# Wasser- und Bodenverband der Angelner Auen

## **65. Änderung des Flächennutzungsplanes im Amt Süderbrarup sowie vorhabenbezogener Bebauungsplan Nr. 45 der Gemeinde Süderbrarup "Neubau Verbrauchermarkt an der Großen Straße"; hier: frühzeitige Behördenbeteiligung**

WaBoV Der Angelner Auen  
Ausschnitt aus dem  
Digitalen Anlagenverzeichnis

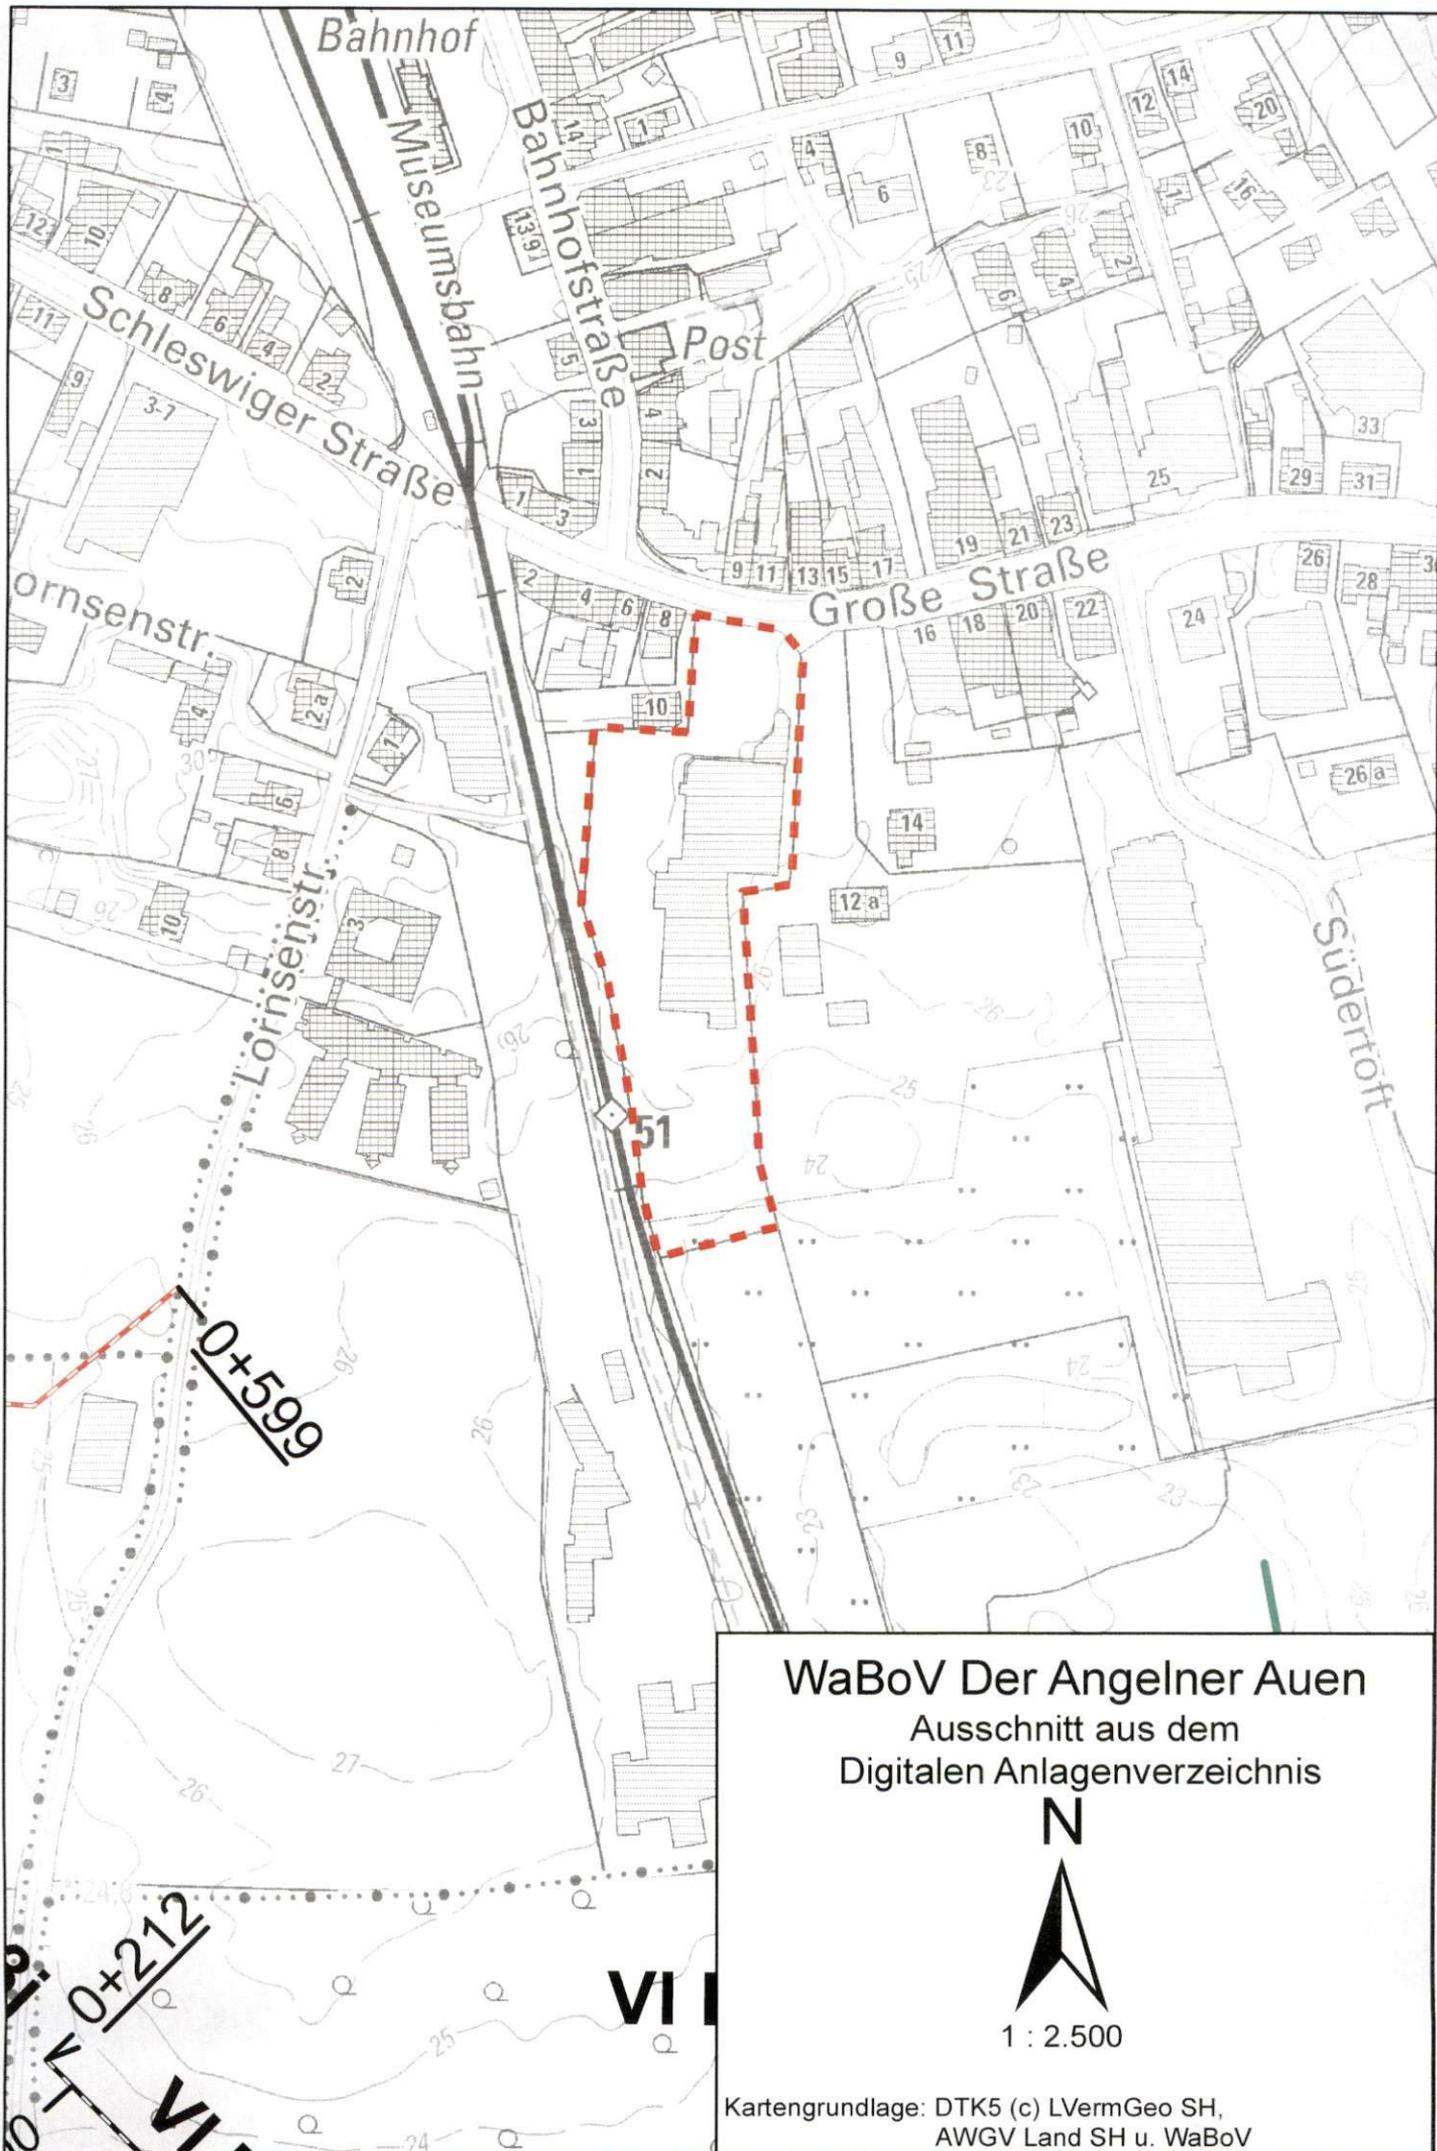
Vorfluter des Wasser- und Bodenverbandes Angelner Auen sind von der geplanten Maßnahme in Bezug auf die in der Satzung festgelegten Abstandsregelungen nicht betroffen (s. beiliegende Karte).
